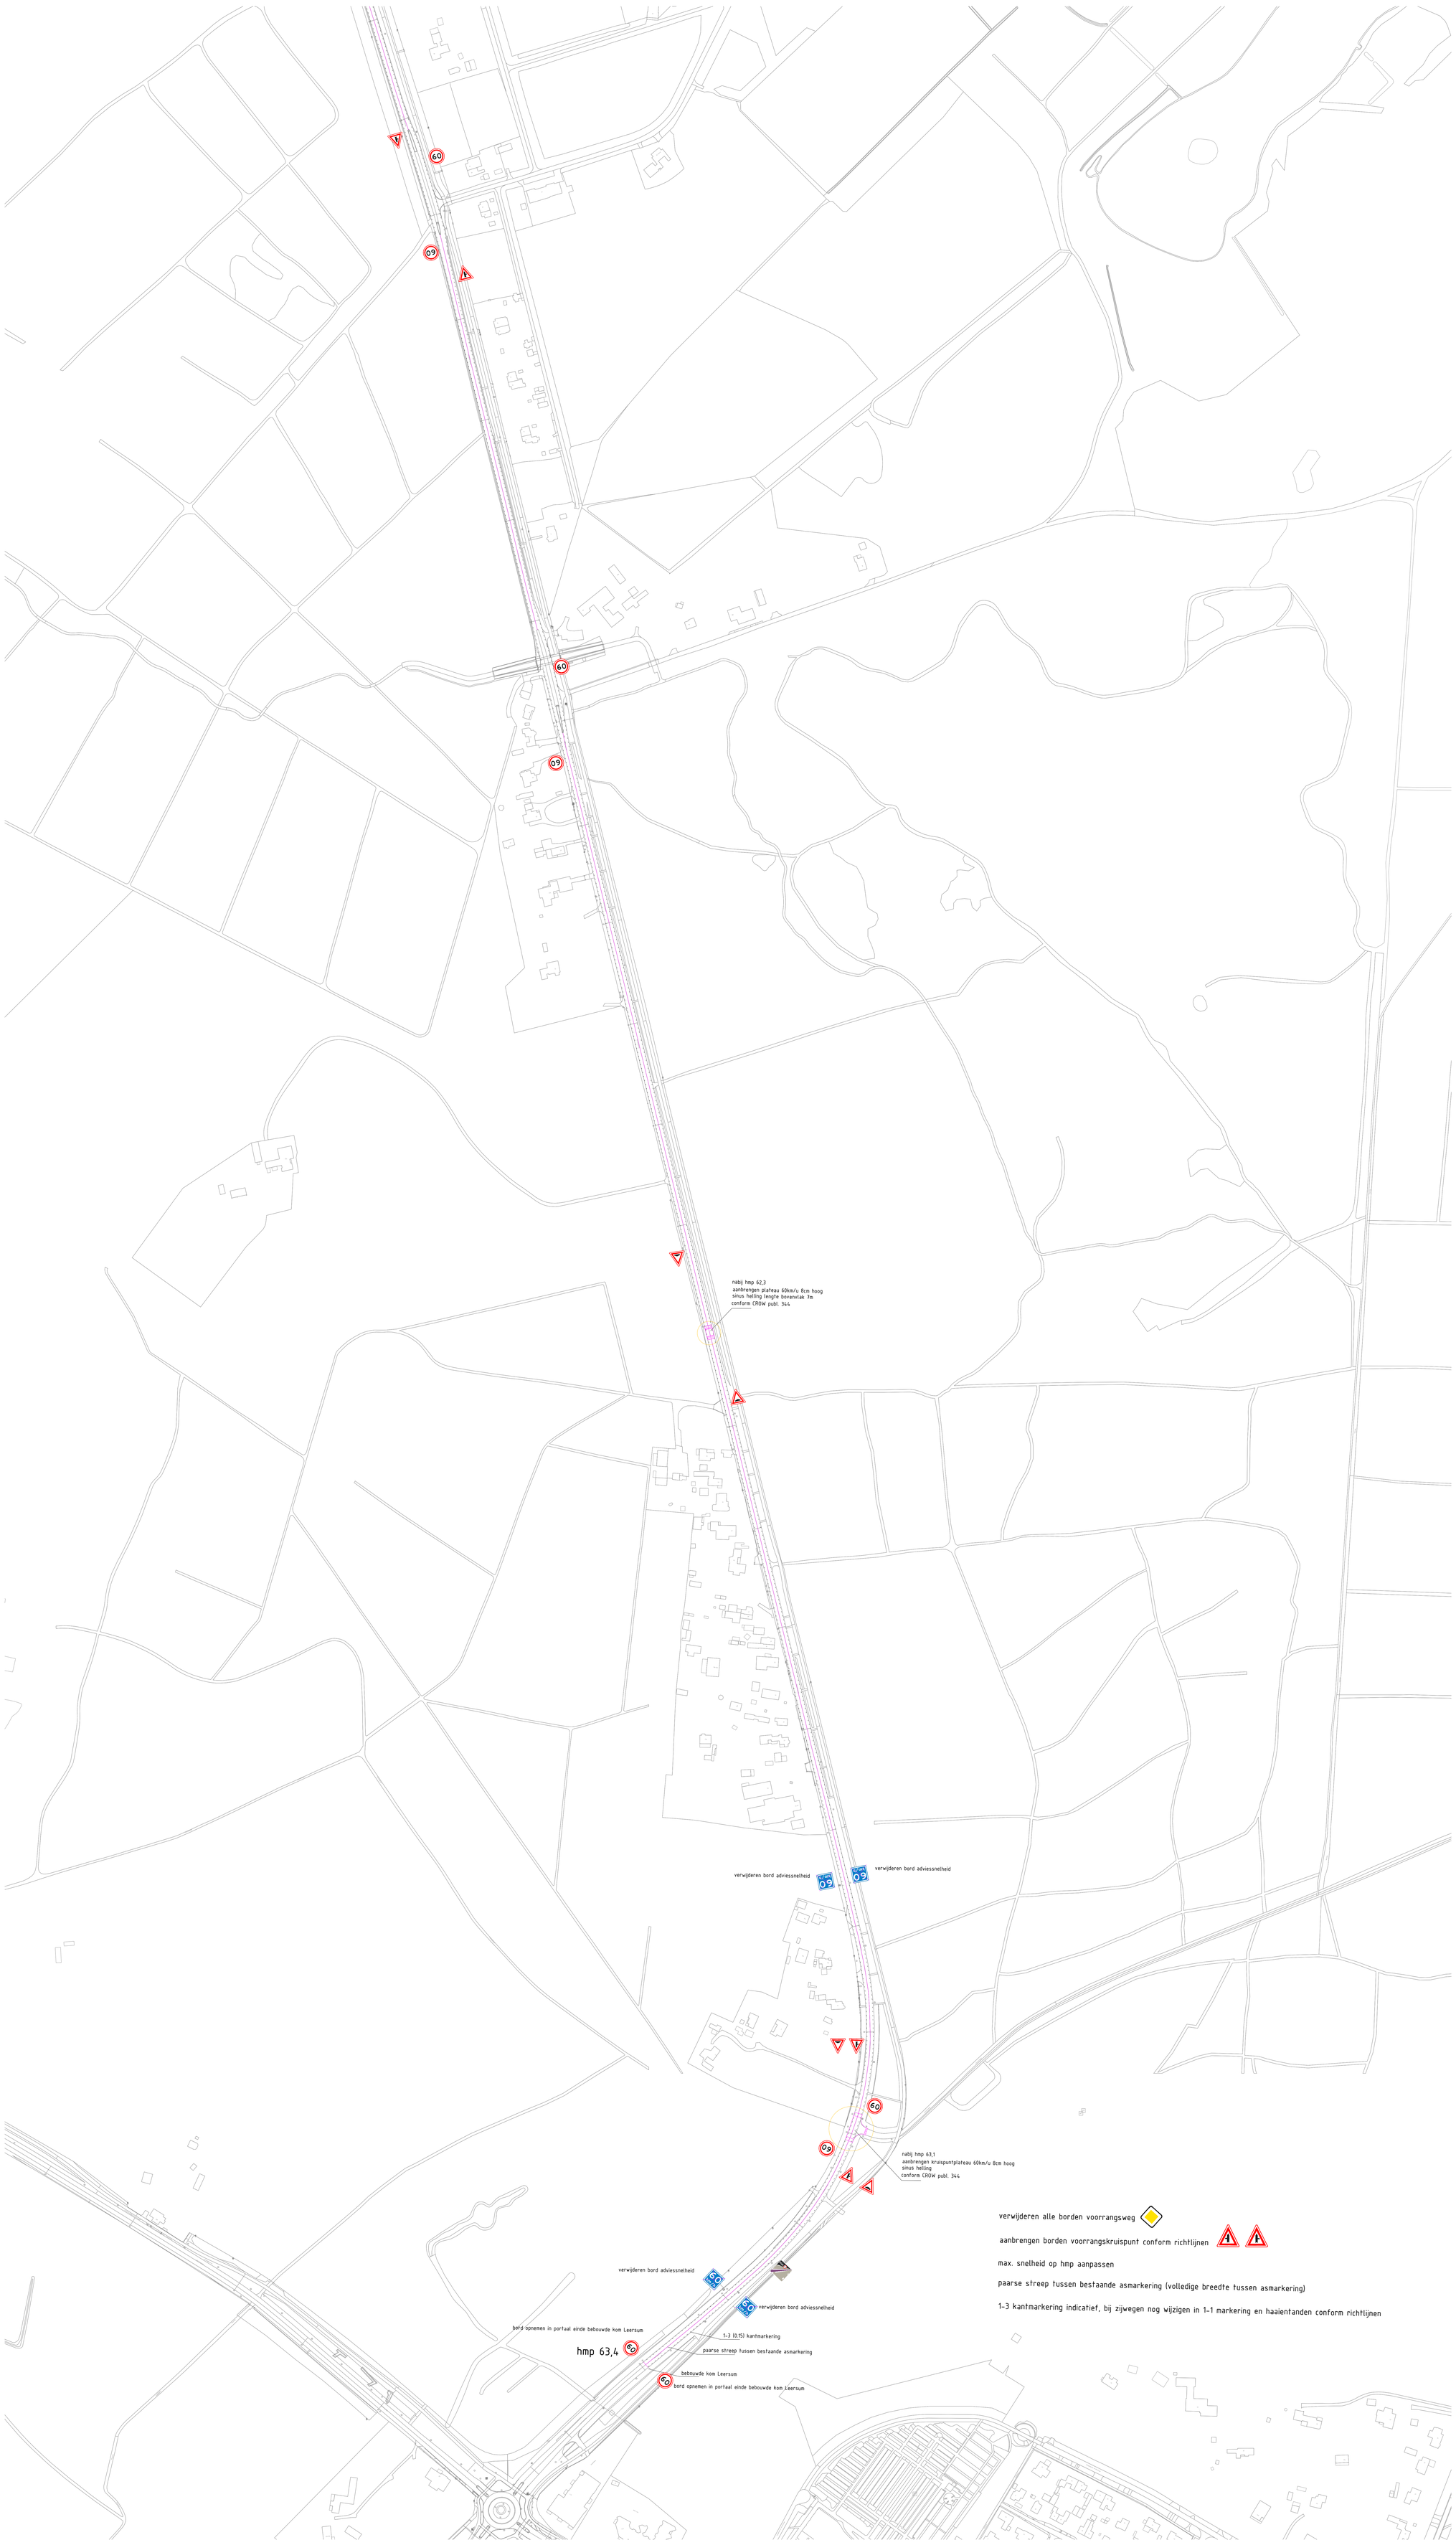
nabij hmp 62,3
aanbrengen plateau 60km/u 8cm hoog
sinus helling lengte bovenvlak 7m
conform CROW publ. 344
verwijderen bord adviessnelheid
verwijderen bord adviessnelheid
nabij hmp 63,1
aanbrengen kruispuntplateau 60km/u 8cm hoog
sinus helling
conform CROW publ. 344
verwijderen bord adviessnelheid
verwijderen bord adviessnelheid
bord opnemen in portaal einde bebouwde kom Leersum
hmp 63,4
1-3 (0,15) kantmarkering
paarse streep tussen bestaande asmarkering
bebouwde kom Leersum
bord opnemen in portaal einde bebouwde kom Leersum
verwijderen alle borden voorrangsweg
aanbrengen borden voorrangskruispunt conform richtlijnen
max. snelheid op hmp aanpassen
paarse streep tussen bestaande asmarkering (volledige breedte tussen asmarkering)
1-3 kantmarkering indicatief, bij zijwegen nog wijzigen in 1-1 markering en haaientanden conform richtlijnen
